泊発電所 3 号機 工事計画認可申請に係る 審査状況について

2026年6月23日
北海道電力株式会社

本日の説明事項

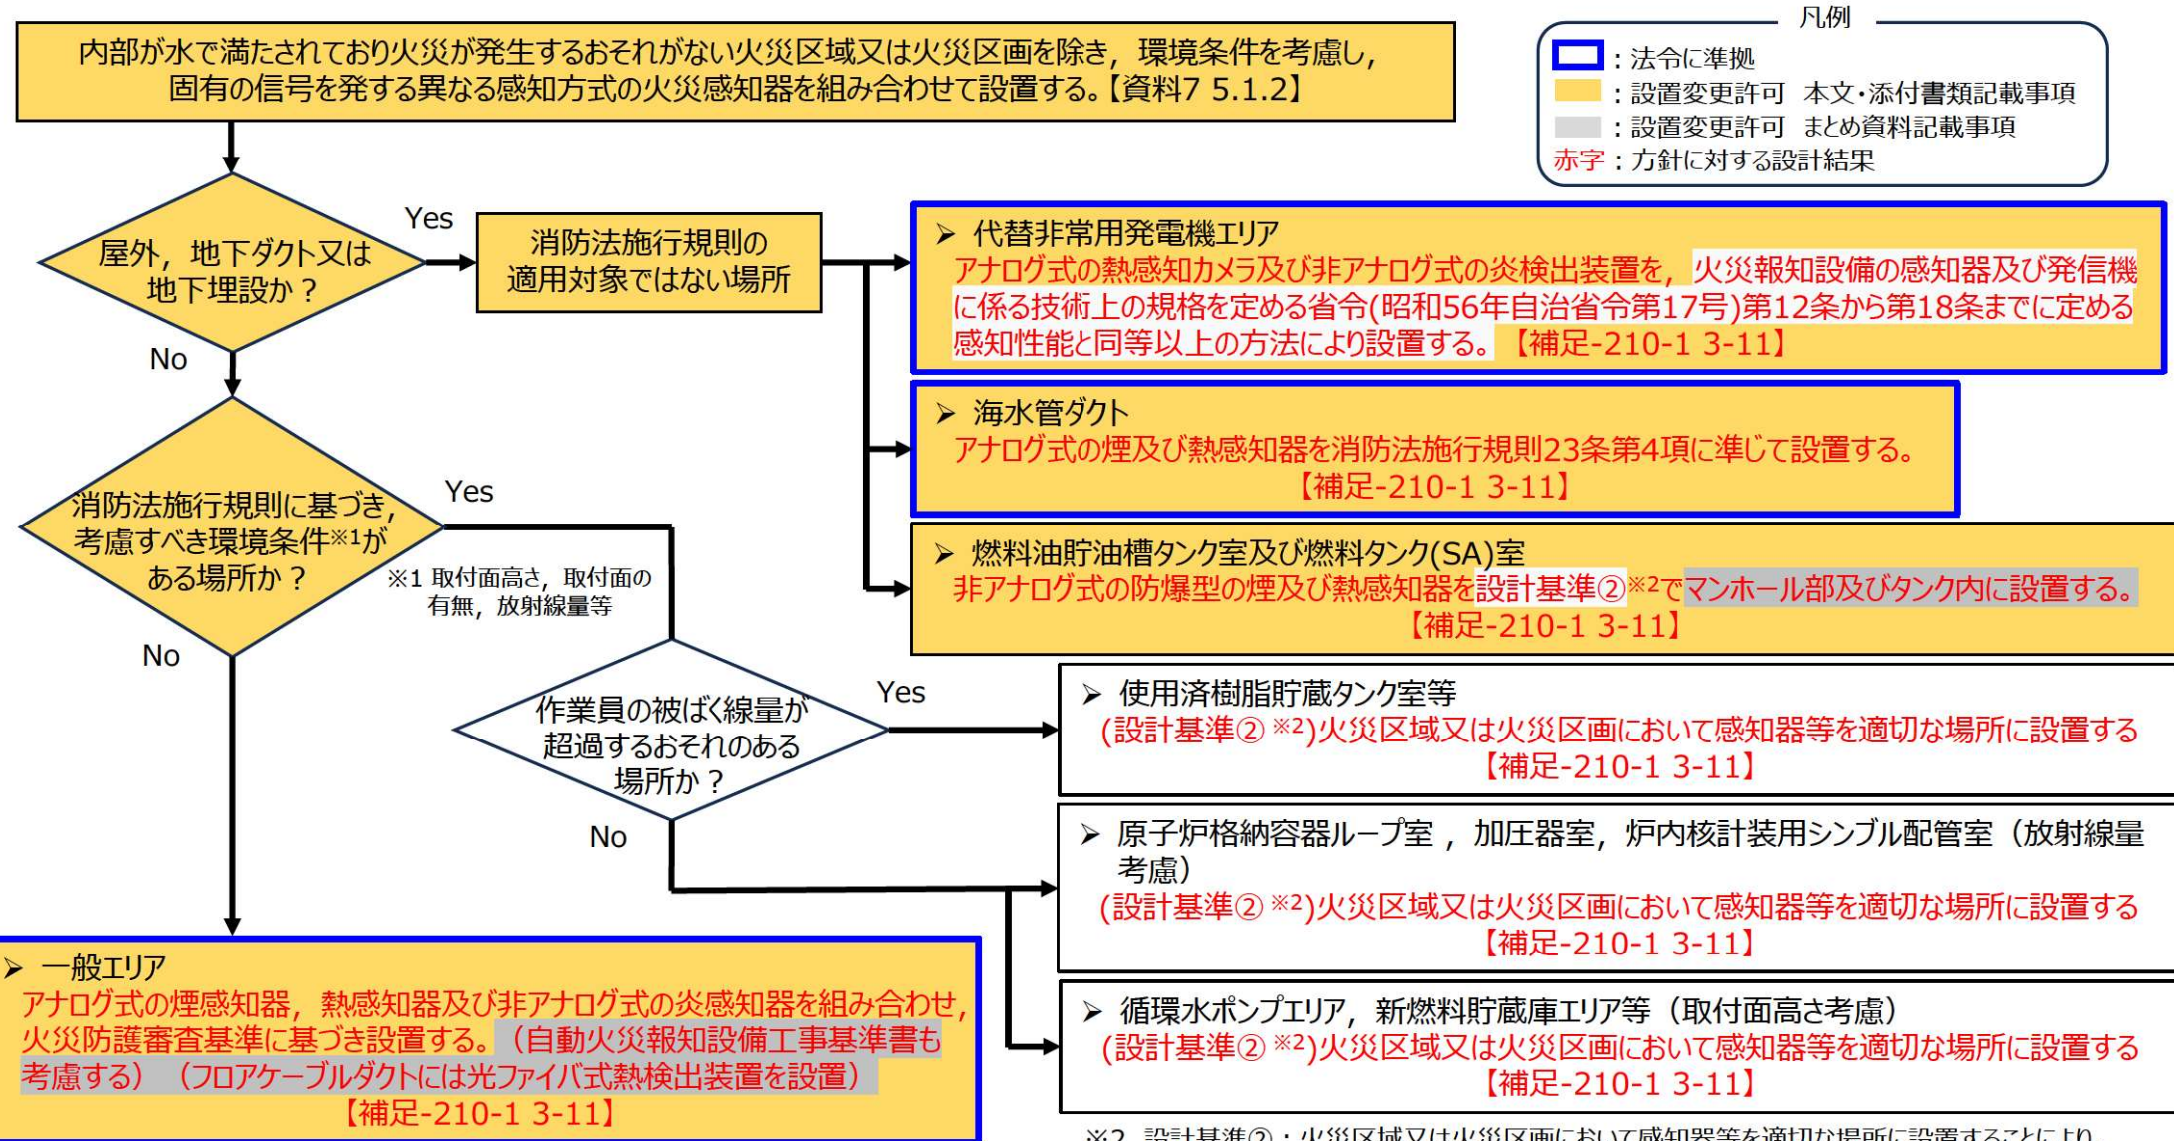
【指摘事項 230427-01】

火災感知器の設置方法については、先行プラントの審査知見を十分に反映した上で、設計及び工事の計画に係る審査で適切に説明すること。

- 上記を踏まえて、泊発電所3号機における火災感知器の配置について、改正後の火災防護審査基準にも適合するものであることを説明する。

- 泊発電所3号機における火災感知器の配置について、2025年7月30日の設置変更許可における設計方針と同様、消防法施行規則に規定されている煙感知器、熱感知器及び炎感知器については消防法施行規則第23条第4項に従い設置しており、改正後の火災防護審査基準（2.2.1（1）火災感知設備のうち①、②）にも適合するものであることを確認した。
なお、消防法施行規則第23条第4項の適用対象ではない屋外エリアや、消防法施行規則第23条第4項に従い設置できない又は設置することが適切ではない高天井又は放射線量が高い一部のエリアの火災感知器については、消防法施行規則等を準用して当該エリアにおける火災を有効に監視することが可能な箇所に配置する。

図3-2 解析手法選定フロー

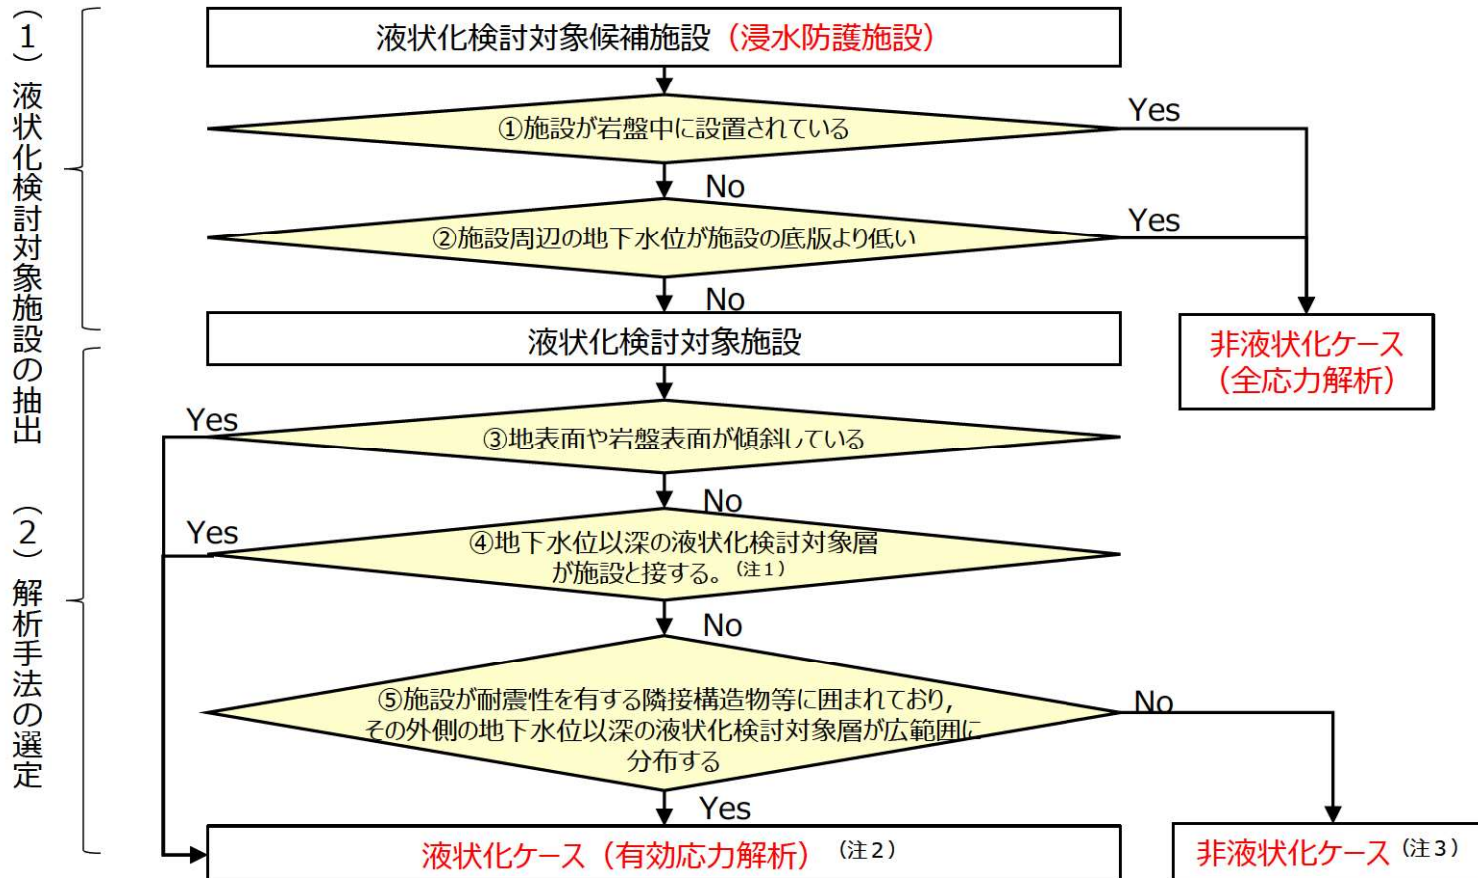
- 浸水防護施設（津波）の非液状化ケースについて、各施設の実施状況を整理した結果、一部の施設において非液状化ケースを実施していないことを認識したため、第1400回審査会合において、設置変更許可段階の方針に基づき、図3-1に示すとおり、非液状化ケースを追加解析することを説明した。
- 本資料では、浸水防護施設（津波）の解析ケースの考え方及び追加解析結果を説明する。

- 浸水防護施設（津波）の土木構造物及び建物・構築物に対する解析手法選定フローを図3-2に示す。
- 液状化ケース（有効応力解析）を実施した施設については、設置変更許可段階で示した図3-2のフローに基づき、非液状化の条件を仮定した非液状化ケースについても実施することとし、非液状化ケースの追加が必要な施設を確認した。
- 非液状化ケースの追加解析を実施した施設は、防潮堤、1号及び2号機取水路流路縮小工、3号機放水ピット流路縮小工、3号機原子炉補機冷却海水放水路逆流防止設備である。

(注2) 地盤の液状化による影響を考慮した液状化ケース（浮上り等の影響の確認も含む）に加えて、非液状化の条件を仮定した非液状化ケースの耐震評価も行う（対象施設が耐震重要施設の間接支持構造物である場合の応答の観点も考慮する）。液状化の有無が評価に影響しない施設（貯留堰）については、非液状化ケースの実施は不要とする。
